Ilot : 37 Parcelle : AC473 Adresse : 18 rue d'Alsace

Date :
08/11/2013

Typologie : Maison de ville XVIIIe 1re moitié Façade : Classique XVIIIe

Ilot : 37 Parcelle : AC594 Adresse : 15bis rue Charles Rivolet Date : 10/11/2013

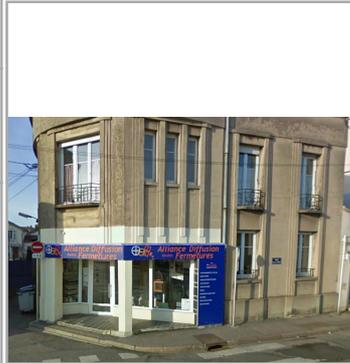
Intérêt: traitement incurvé de l'angle, composition de façade basée sur les lignes verticales, garde-corps
Discordant : enduit altéré, volets roulants PVC, rez-de-chaussée dénaturé par modification des baies d'origine pour créer entrée en renforcement, différence de teinte d'enduit entre une partie du rez-de-chaussée (correspondant au commerce) et le reste de la façade, bandeau d'enseigne trop présent (teinte trop soutenue)

Exemple intéressant d'architecture "Art déco" dans le quartier de la gare.
Conservation de la modénature, des garde-corps, restitution de volets en accord avec la façade, ravalement en homogénéisant la teinte d'enduit, amélioration de la devanture commerciale en respectant matériaux et organisation de la façade.
